### CONTEXTO DEL PROYECTO “HIERRO INDIO” EN RELACIÓN AL SISTEMA DE ÁREAS NATURALES PROTEGIDAS

**Referencia:** Respuesta Hierro Indio

En respuesta a: NO-2019-04151838-GDEMZA-DRNR#SAYOT

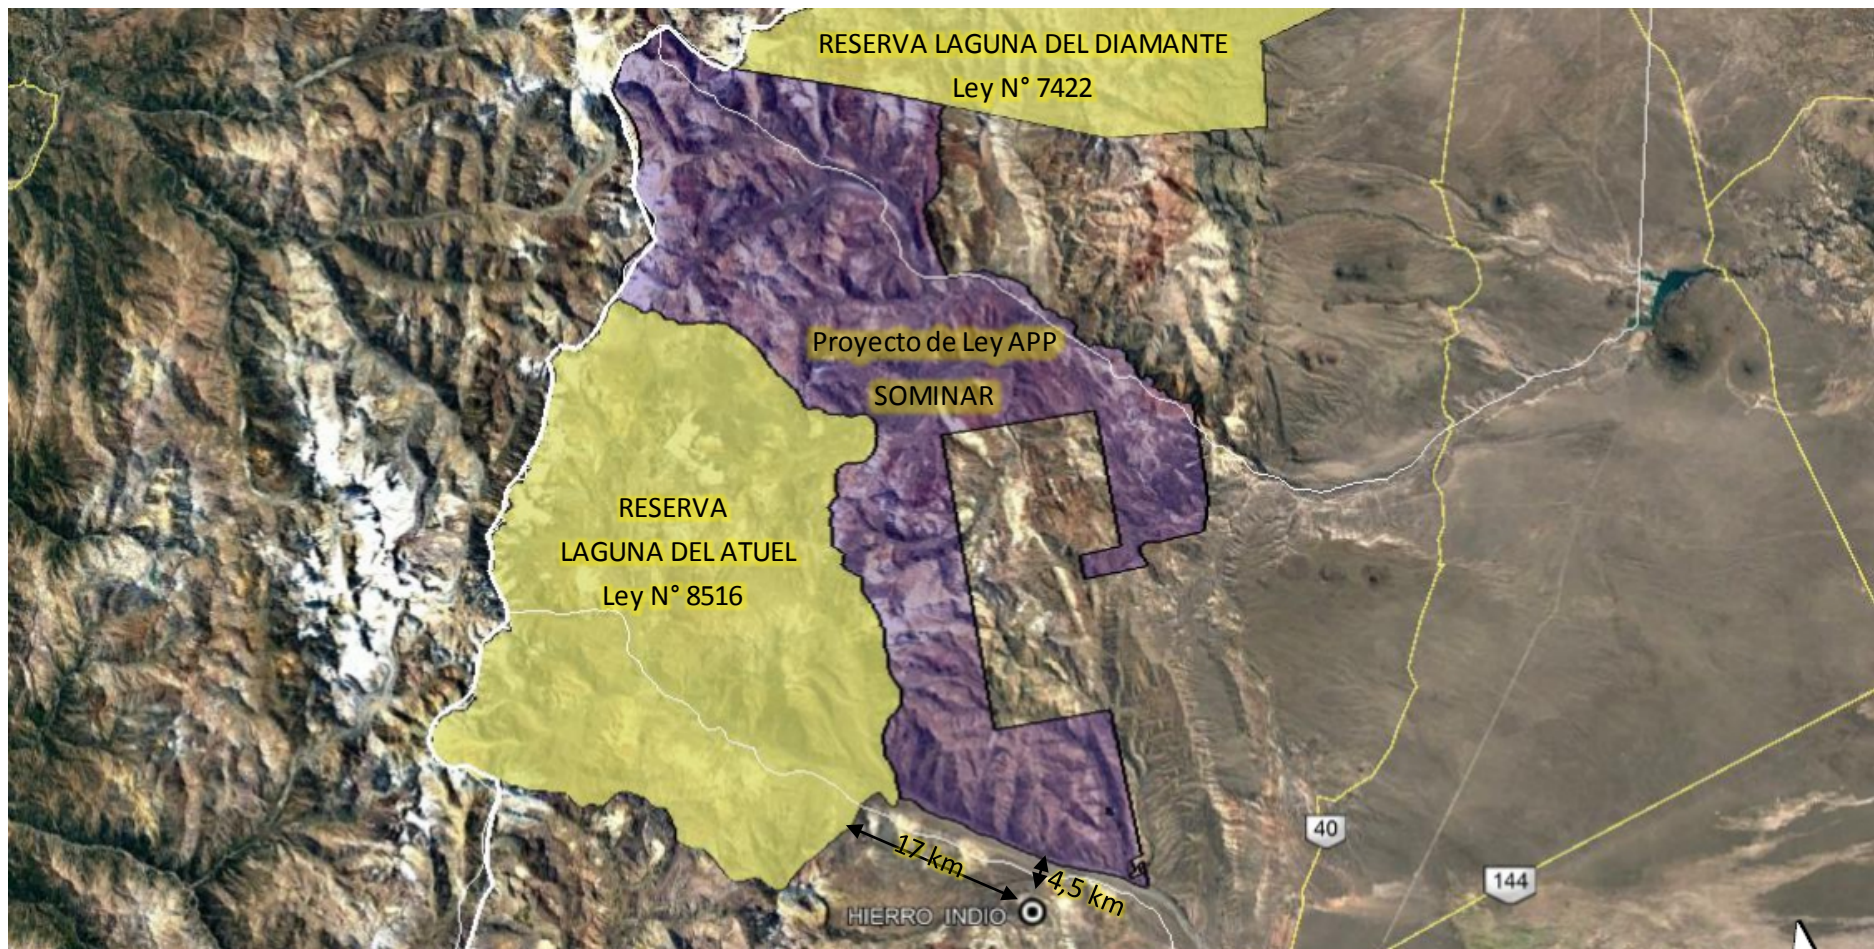
Según el contenido del Informe de Impacto Ambiental de Exploración – Hierro Indio S.A. -, obrante en expediente Ex – 2018 – 01128472 GDEMZA DMI#MEYE, los límites y superficie del proyecto no se superponen con ninguna reserva del sistema de Áreas Naturales Protegidas de la Provincia.

Es importante destacar que en el informe mencionado, punto 3.12, Identificación de Áreas Protegidas, hace referencia a que “En el área de exploración, no existen áreas protegidas formales ni en sus inmediaciones. La reserva Provincial más cercana se ubica a más de 55 km en línea recta”. En el mismo punto, Figura 3-8 Áreas Protegidas Provinciales, se muestra un mapa donde figuran como las áreas naturales más cercanas a Reserva Natural Laguna Las Salinas, Reserva Natural Laguna de Llanquanelo y Reserva Natural Laguna del Diamante. Esto es incorrecto ya que no se indica la Reserva Provincial Laguna del Atuel, creada en el año 2012 mediante Ley N° 8516. Según nuestros registros el proyecto dista unos 17 km del límite de la última reserva mencionada.

Caber tener en cuenta que el proyecto Hierro Indio se ubica a 4,5 km del polígono consignado en proyecto del Área Protegida Privada Sominar
